## 桃園市政府建築管理處 函

主旨：檢送本處113年11月29日召開「113年度第5次法規執行疑  
義（建築技術諮詢小組）暨審查基準檢討會議」之會議記  
錄一案，請查照。

會議名稱：113年第 5 次建築法規執行疑義(建築技術諮詢小組)

暨審查基準檢討會議

附件 1-1

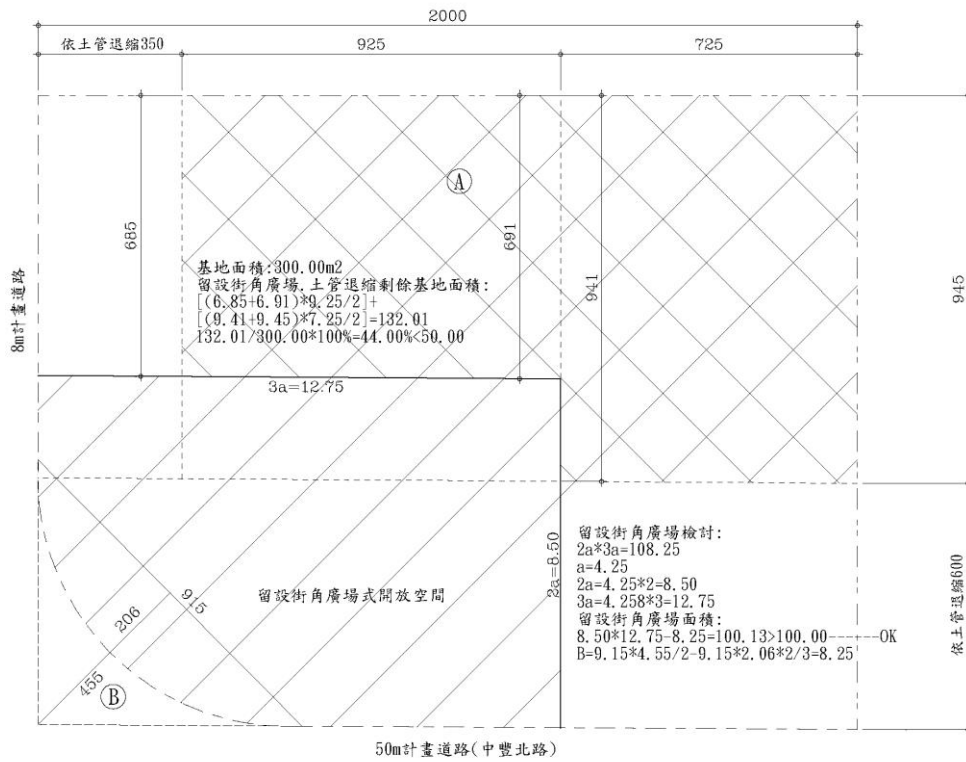
- 一、本案土地座落桃園市中壢區豐興段37地號，安置街廓編號R2，基地面積:300m<sup>2</sup>(詳附件1-1)。
- 二、依街角廣場長寬比計算(3:2)，應留設長度12.75公尺、寬度8.50公尺，留設後基地過於畸零，不符使用(詳附件1-2)。
- 三、本案屬基地情形特殊者。
- 四、建議留設街角廣場式公共開放空間100m<sup>2</sup>，免計算長寬比，留設長度6公尺，寬度20公尺(詳附件1-3)。

本案土地座落安置街廓編號R2基地面積300m<sup>2</sup>之角地，除土管要求需二向退縮建築外，基地尚小於土管規定開發面積500m<sup>2</sup>，為保障原重劃配回土地所有權人之權益，故同意申請人建議，依規定留設100m<sup>2</sup>街角廣場式開

本基地因都市計畫規定退縮建築後，基地建蔽率未達法定建蔽率上限，尚符合「桃園市都市計畫地區基地情形特殊者退縮建築處理原則」特殊基地規定，同意提送桃園市都市設計審議辦理。
